ATA DA 3ª REUNIÃO ORDINÁRIA DO CONSELHO GESTOR DO
PARQUE SEVERO GOMES -
(Biênio 2025/2027)

PARECER TÉCNICO AMBIENTAL MINUTA (23/09/2025)

Assunto: Obra de contenção na parte fechada do parque (processo SEI 6022 2024/0003008 5)

Assunto: Apresentação do Projeto de Contenção da erosão na parte fechada do Parque Severo Gomes

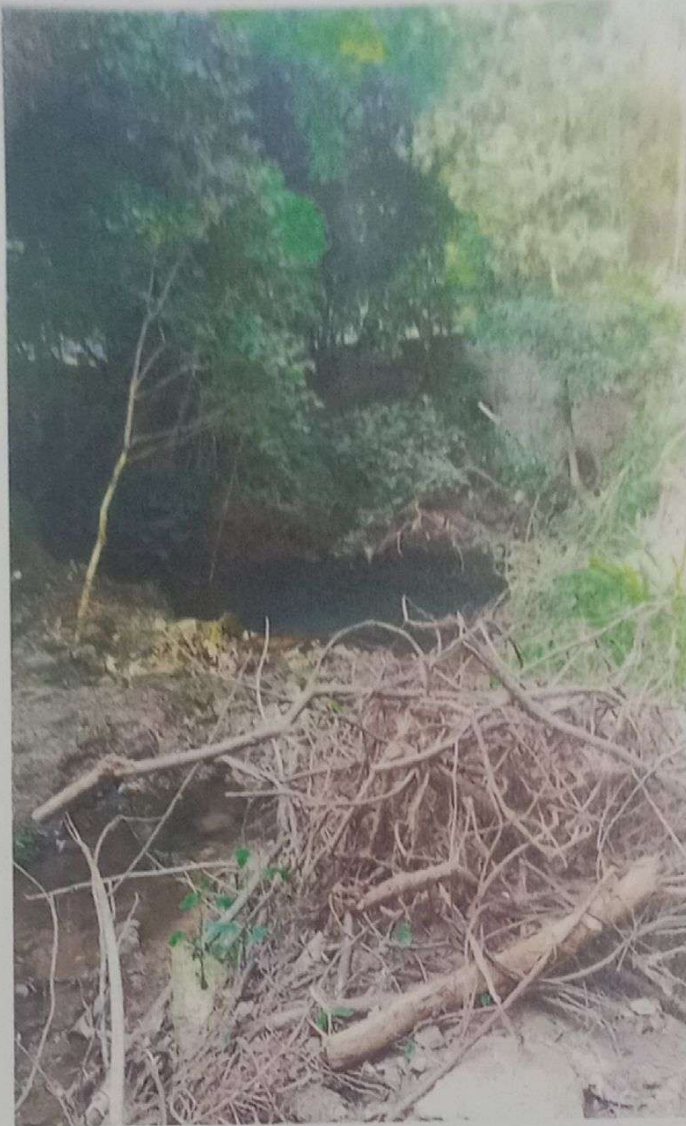
1. SIURB, através da engenheira e gerente de planejamento Antônia apresentou o projeto da obra de contenção da erosão da parte fechada do parque.
2. Questionamentos Conselho Gestor e SVMA:
 - a. O projeto contempla o reparo da área com cratera gerada pela erosão causada pelo rompimento de tubulação notificada em 2017:

Sim. Será construído contenção com pilares de concreto em toda extensão da área erodida e será feito o aterro com de terra no mesmo nível do solo existente em toda área erodida. Também parte da calçada será reconstituída.
